2024年3月31日
中日本高速道路株式会社

橋軸直角方向の接合部を有する床版形式の取扱いについて

縦目地に超高強度コンクリートを用いた
プレストレスを導入しない構造におけるひび割れ検証

図-2 縦目地部形状（十字）

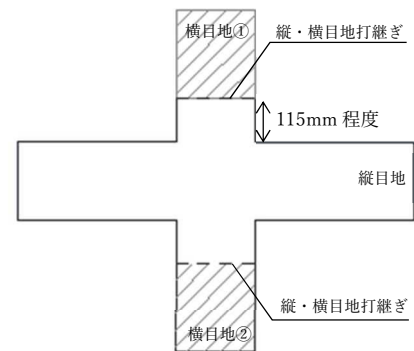
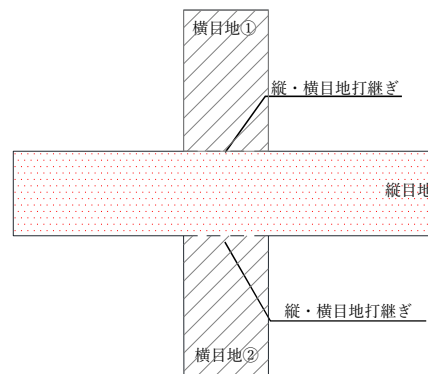
縦目地の形状は、図-2 に示すとおり、横目地を 115mm 程度セットバックした位置で打ち止め、縦目地施工時は打継部を十字形状としている。これは、施工順序として横目地①→横目地②→縦目地の順に UFC を打設するにあたり、横目地の妻型枠の設置の容易性を考慮して決定したものである。

十字形状の影響を確認するため、図-9 のとおり十字形状と直線形状とした場合における PCaPC 床版 (底面部) の発生応力度の変化を図-10 に示す。十字形状から直線形状へ変更することで、発生応力度は $1.6\text{N}/\text{mm}^2$ まで低減し、ひび割れ発生限界応力を下回った。

これより、縦目地と横目地の交差点部の UFC の打継形状を十字形状としたことで、PCaPC 床版の角部に橋軸方向の付加応力が生じ、ひび割れが発生したものと考えられる。その傾向は底面側の表面部において顕著となり、当該橋梁のひび割れ計測結果とも合致する。

- 1) 目地材の収縮特性を明らかにし、FEM 解析等により目地材の施工後に縦目地部付近にひび割れが生じないことを確認する。
- 2) 目地形状は直線形状とする等、目地材の収縮に対して応力集中しない形状を検討する。
- 3) PCaPC 床版にインサート等仮設物を配置する際は、応力集中する箇所に配置しない。

図-14 縦目地部の応力度コンター図

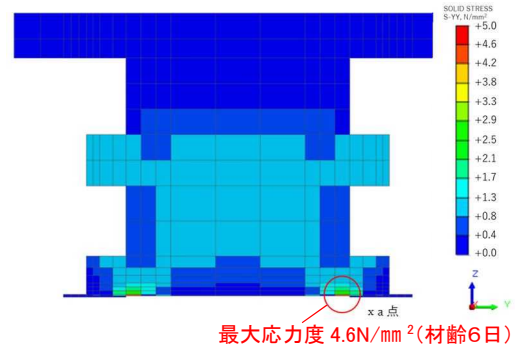
図-14 に縦目地部の最大主応力が最大となった材齢 6 日目の応力度コンター図を示す。実際にひび割れが確認された位置において、応力が集中しており、最大 4.6N/mm²の応力度が生じている。

また、UFC の中心部に向かって円弧状の応力分布となっていることから、型枠等の拘束の影響により断面内で変形量の違いが生じたものと推察され、ひび割れの要因の 1 つと考えられる。

- 1) 型枠脱型が可能な強度に達したら速やかに型枠固定を緩める等、型枠による拘束の影響を最小限にする措置を検討する。
